**REPONSES APPORTEES SUITE A LA REUNION DU 24.01.2022 ET A LA
SYNTHESE PAR MAIL DU 02/02/2022
ENSEMBLE IMMOBILIER SITUE AU 90 RUE DE STENDHAL A
MONTBONNOT SAINT MARTIN**

Date : 15/02/2022

Projet : SCCV LA MESANGERAIE 38330 Montbonnot St-Martin

COMMENTAIRES POUR LA PARTIE MOE BATIMENT

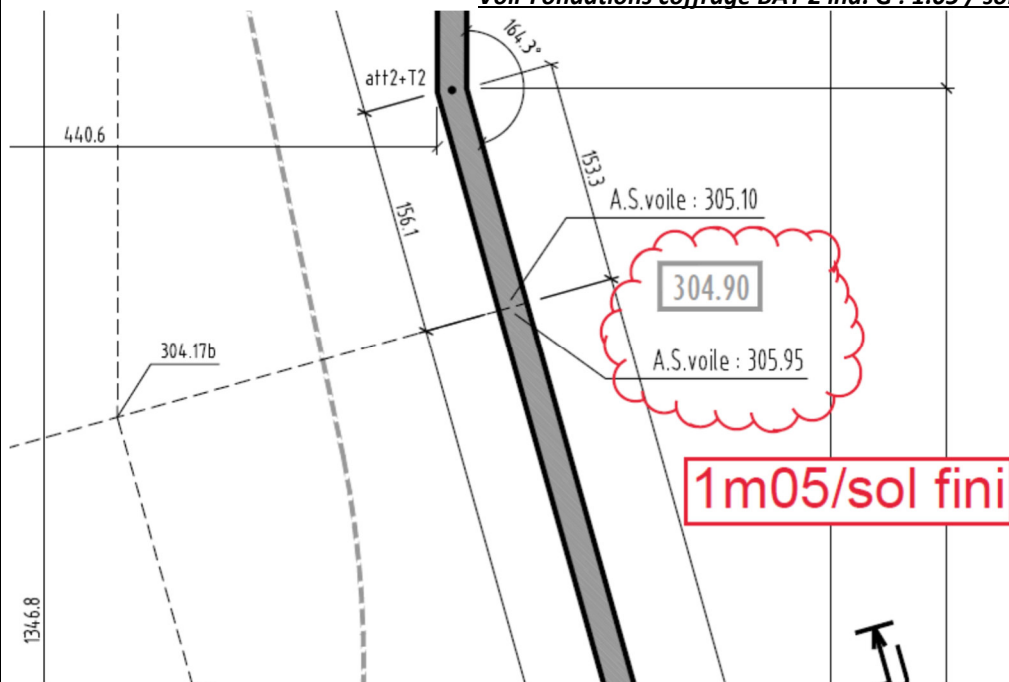
REUNION D'EXPERTISE DU 24/01/2022 et MAIL DE SYNTHESE DU 02/02/2022	
Dires expert	Observations
Places de stationnements extérieures :	
« comprenant entre autres l'éradication des couvertines »	<p>Nous transmettons le devis demandé lors de la réunion pour la suppression des couvertines et remplacement par des solins, ainsi qu'un devis pour le ponçage et la finition sur murets.</p> <p style="text-align: right;"><i>Devis - suppression couvertines Mesangeraie 01.02.22</i> <i>Devis - finition relevés Mesangeraie 10.02.22</i></p>
Rampe accès sous-sol :	
« Risque de chute : aucun risque de chute au droit de la 1ère partie du muret »	<div style="display: flex; justify-content: space-around;">   </div> <p>Effectivement la hauteur de chute cumulée (70+23cm) ne dépasse pas 1 mètre.</p>

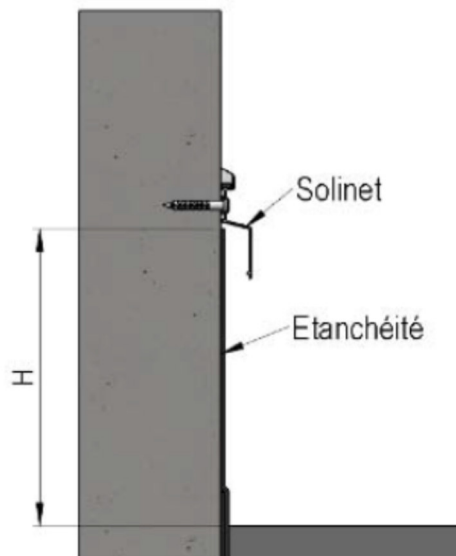
« Comme indiqué dans les compte rendus et le pré rapport (en page 12 / 57), le risque de chute se situe au droit de la 2^{ème} partie de ce muret qui fait 94 à 95 cm de hauteur alors qu'il aurait dû faire 1 m de hauteur »

La hauteur de l'acrotère doit être mesurée 15cm sous le solin conformément au DTU 20.12

Les niveaux d'acrotère et TN ont transmis à MATTE et MTM-Infra et repris sur le plan béton ht 1.05m/TN

Voir Fondations coffrage BAT 2 ind. G : 1.05 / sol fini sur plan.

La terre doit être arasée 15cm sous le haut du solin sur les 2 premiers mètres de l'acrotère.
